Mission régionale d'autorité environnementale
Grand Est

**Avis sur le projet d'exploitation
du parc éolien Éoliennes des Jonquilles
à Nogent (52)
porté par la société H2Air**

n°MRAe 2023APGE50

Nom du pétitionnaire	H2Air
Commune	Nogent
Département	Haute-Marne (52)
Objet de la demande	Demande d'autorisation environnementale de construire et d'exploiter un parc éolien de 4 aérogénérateurs et 2 postes de livraison.
Date de saisine de l'Autorité environnementale	24/03/23

Figure 2: Autres parcs éoliens des environs

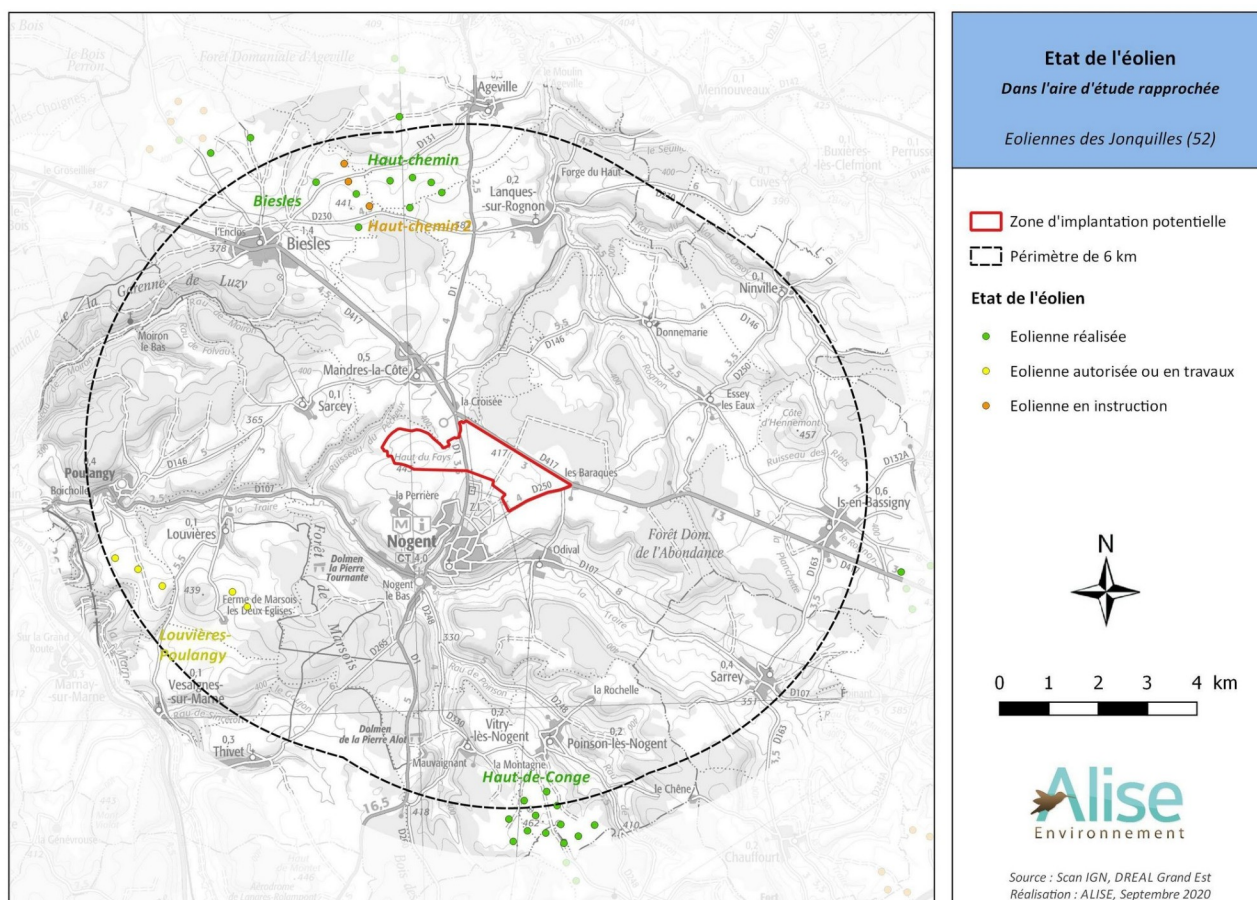
L'Ae souligne que ce schéma datant de 2012 est désormais ancien, et n'a pas été mis à jour alors que de nombreux projets éoliens se sont développés depuis et sont venus restreindre les espaces de passage pour les oiseaux, modifier les couloirs de migration ainsi que saturer les paysages comme l'indiquent les recommandations formulées dans les remarques liminaires du présent avis.
